改善箇所説明図

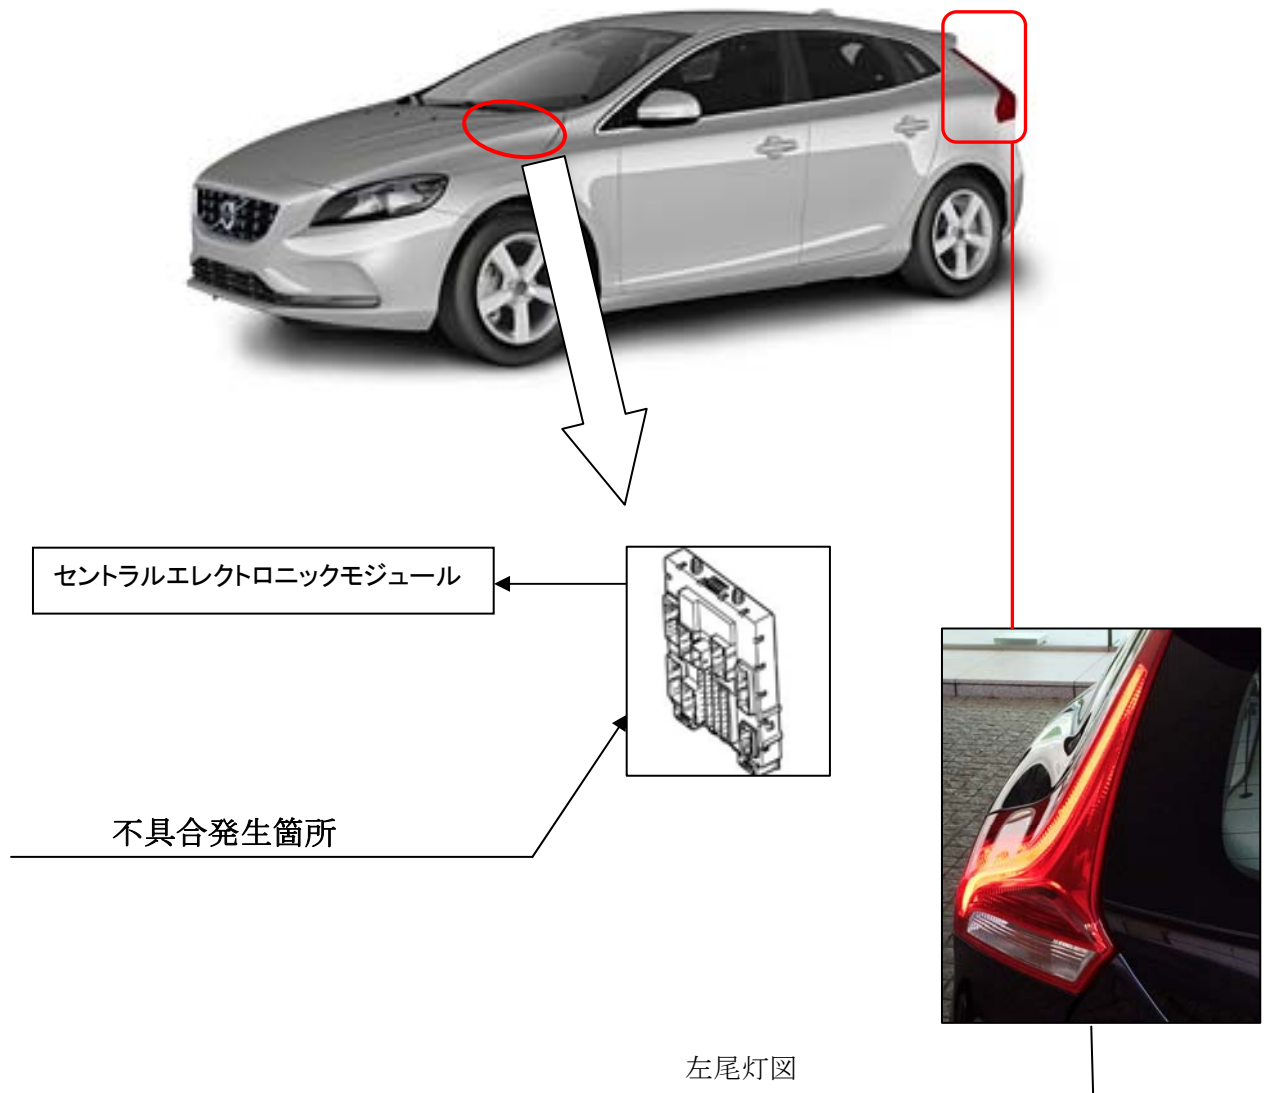
セントラルエレクトロニックモジュールのソフトウェアが不適切なため、左尾灯への電源が供給されず、左尾灯が点灯しないおそれがある。

全車両、対策されたソフトウェアに更新する。

運転者席側ドア開口部のドアストライカー付近に外—2026のステッカーと貼付する。
